CONCEPTO TÉCNICO SOBRE NECESIDAD DE ESTUDIOS DETALLADOS DE AMENAZA Y RIESGO POR FENOMENOS DE REMOCIÓN EN MASA DENTRO DEL TRÁMITE DE LICENCIA URBANÍSTICA	Código:	GPR-FT-10
		Versión:	04
		Fecha de revisión:	21/06/2011

1.1 CONCEPTO TÉCNICO No. CT:	CT-7774
1.2 ÁREA:	Análisis de Riesgos y Efectos de Cambio Climático
1.3 COORDINACIÓN:	Estudios y Conceptos Técnicos
1.4 REFERENCIA CRUZADA RADICADO IDIGER:	2014ER16267
1.5 RESPUESTA OFICIAL No.	RO-73675

2.1 SOLICITANTE:	Eugenia Aponte Gamboa
2.2 PROYECTO:	Multifamiliar
2.3 LOCALIDAD:	11. Suba
2.4 UPZ:	27. Suba
2.5 BARRIO O SECTOR CATASTRAL:	Suba Urbano
2.6 DIRECCIÓN:	Carrera 84C No. 145 – 71
2.7 CHIP:	AAA0154MSHY
2.8 MANZANA CATASTRAL:	74
2.9 PREDIO CATASTRAL:	16
2.10 ÁREA (Ha):	0.0063 (*)
2.11 FECHA DE VISITA:	Septiembre 23 de 2014

Figura 1. Localización del proyecto ubicado en el predio de la Carrera 84C No. 145 – 71 en el Plano Normativo de Amenaza por Remoción en Masa del POT (Decreto 190 de 2004), el cual se encuentra en Amenaza Media.

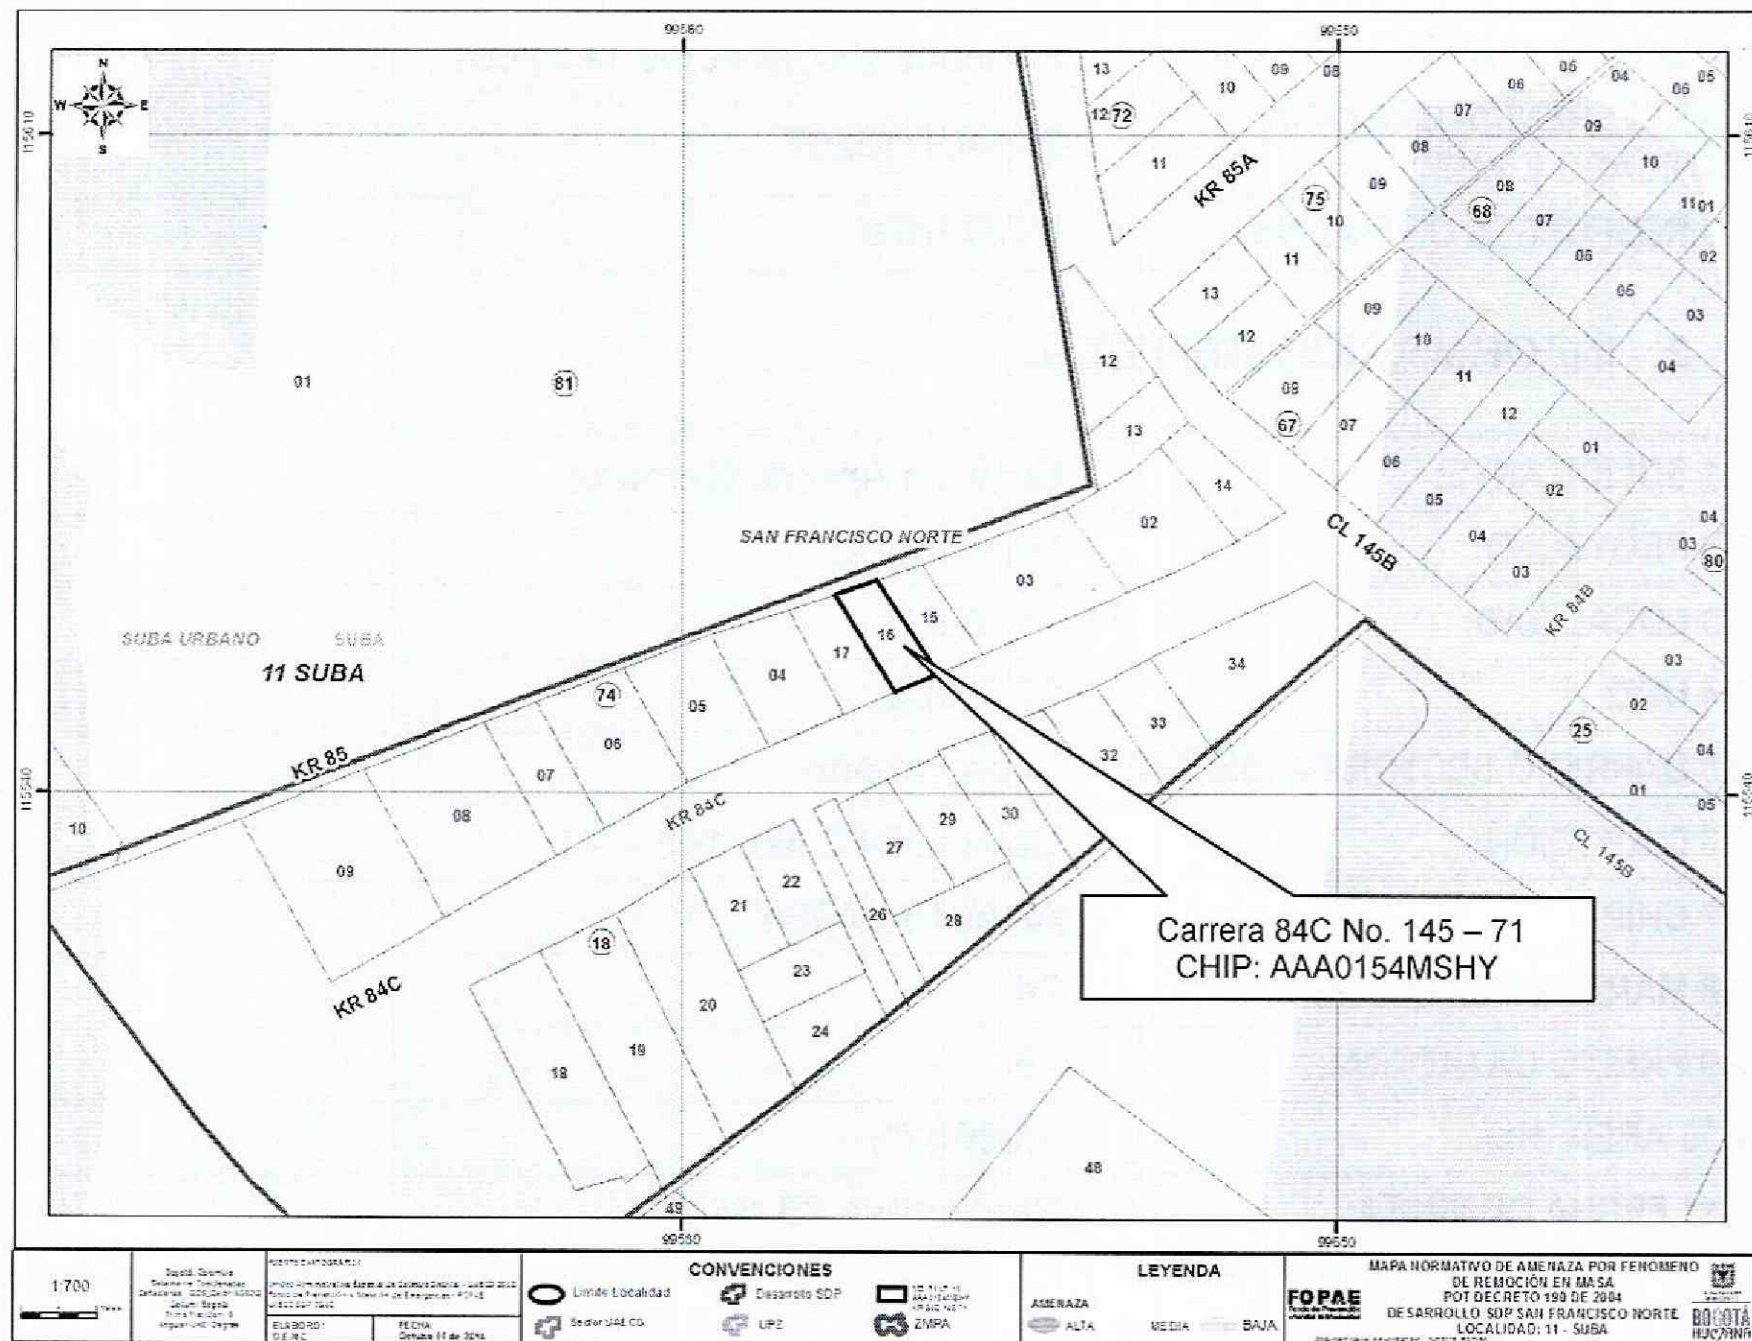
Conforme con el plano normativo de "Amenaza por Remoción en Masa" del Plan de Ordenamiento Territorial de Bogotá – POT, el sector donde se localiza el proyecto ubicado en la Carrera 84C No. 145 – 71 de la Localidad de Suba, se encuentra en una zona de AMENAZA MEDIA por procesos de remoción en masa (Figura 1).

Fotografía No. 1. Vista del sector donde se localiza el proyecto de la Carrera 84C No. 145 - 71, donde se evidencia un sector consolidado cuyo uso es principalmente residencial.

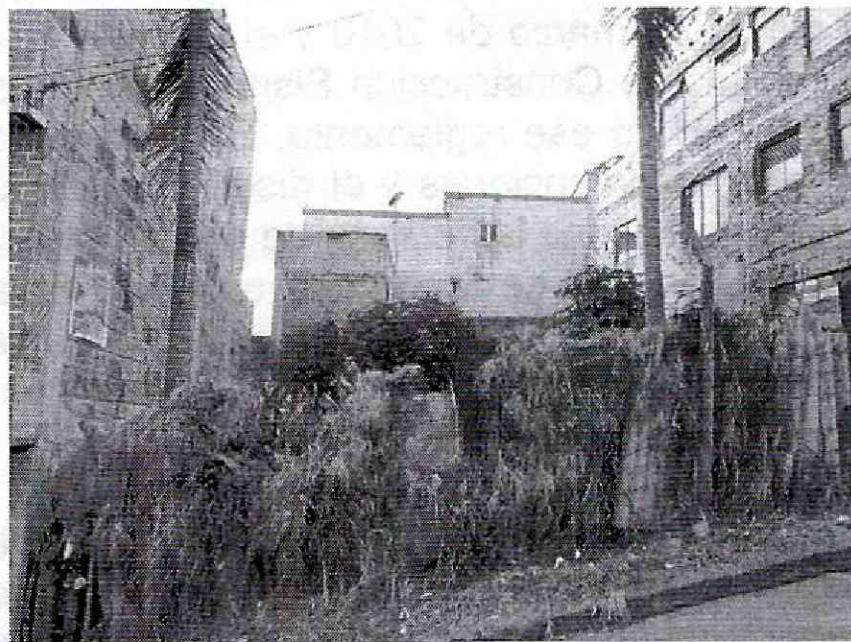
La zona de interés cuenta con un uso de suelo urbano, que corresponde a un sector consolidado con densidad de construcción alta principalmente residencial, en un terreno con pendiente alta, contando con vías principales y secundarias pavimentadas. En el sector se encuentran edificaciones hasta de tres (3) niveles de altura, las cuales cuentan con sistemas estructurales de confinado y semiconfinado. En el momento de la verificación técnica adelantada, las edificaciones de la zona no evidenciaban daños o

patologías que permitan identificar o definir la presencia de procesos de remoción en masa activos en el área del proyecto (Fotografía 1 y 2). Con base en la inspección visual realizada al momento de la visita técnica, en el predio de consulta se identificó un lote vacío con cerramiento y con vegetación poco densa (Fotografía 3 y 4).
